日立マイクロコンピュータ技術情報

題 目	SH7055F ハードウェアマニュアル イレース/イレースベリファイフロー訂正		発行番号	TN-SH7-215A	
			分 類	1. 仕様変更 ②. ドキュメント訂正追加 3. 使用上の注意事項	
適 用 製 品	HD64F7055 HD64F7055R	対象ロット等	関連資料	SH7055F-ZTAT ハードウェア マニュアル	Rev.
		全ロット			第3版

SH7055F-ZTAT ハードウェアマニュアル第3版のイレース/イレースベリファイフローを訂正致します。

変更前： P.828 図 22.5 イレース/イレースベリファイフロー

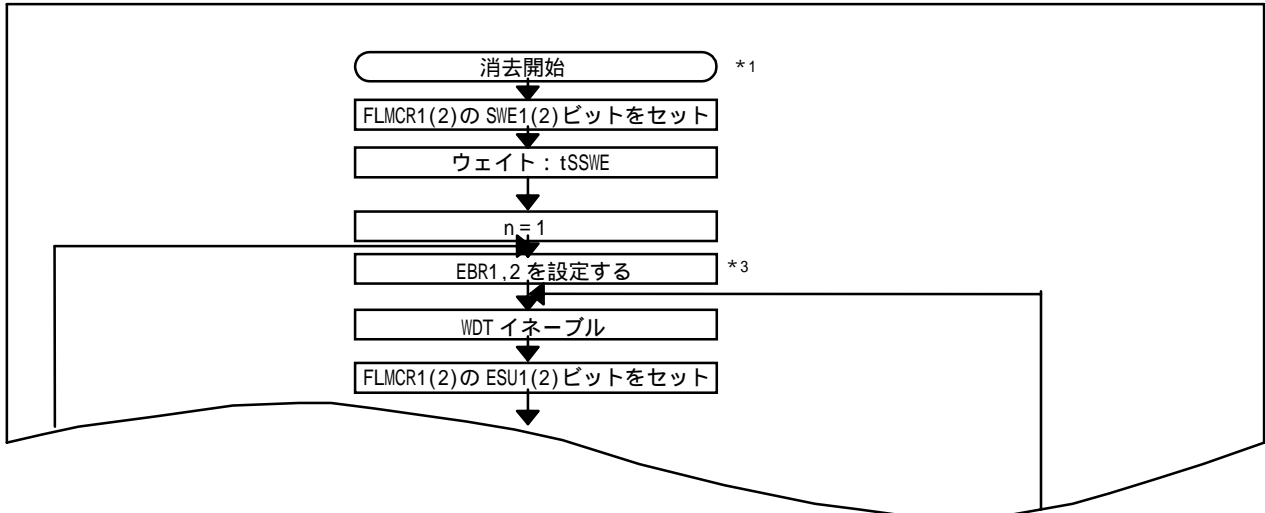
変更内容：(1)「消去対象全ブロックの消去終了？」で「No」の時の戻り先訂正
 (2)「消去はブロック単位で行うこと」のコメント追加

変更後： P.828 図 22.5 イレース/イレースベリファイフロー
